**НАКОНЕЧНИКИ КАБЕЛЬНЫЕ ШТИФТОВЫЕ
С ОТКРЫТЫМ ХВОСТОВИКОМ, ЗАКРЕПЛЯЕМЫЕ
НА ЖИЛАХ ПРОВОДОВ**

**ГОСТ
22002.12—76***

Изменение № 2 ГОСТ 22002.12—76 Наконечники кабельные штифтовые с открытым хвостовиком, закрепляемые на жилах проводов. Конструкция и размеры

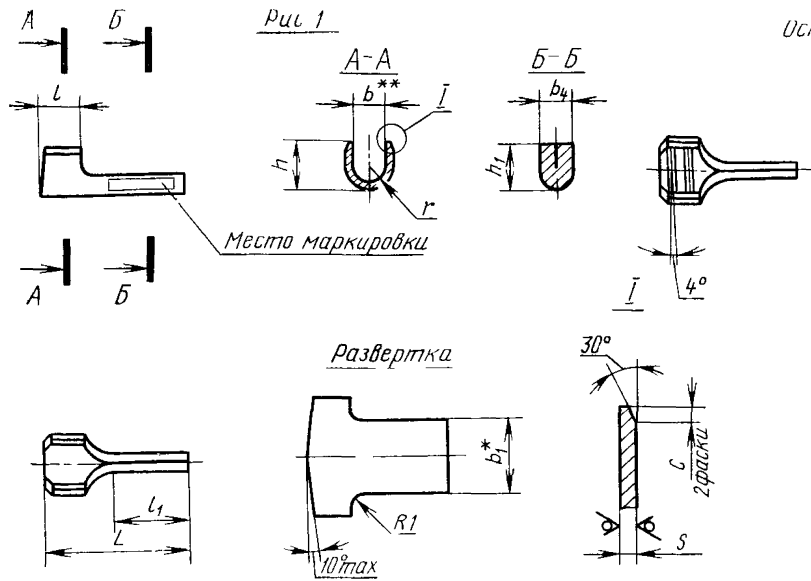
Пункт 3. Чертеж. Рис. 1. Размер s дополнить знаком: *;

размер l_1 дополнить знаком: **.
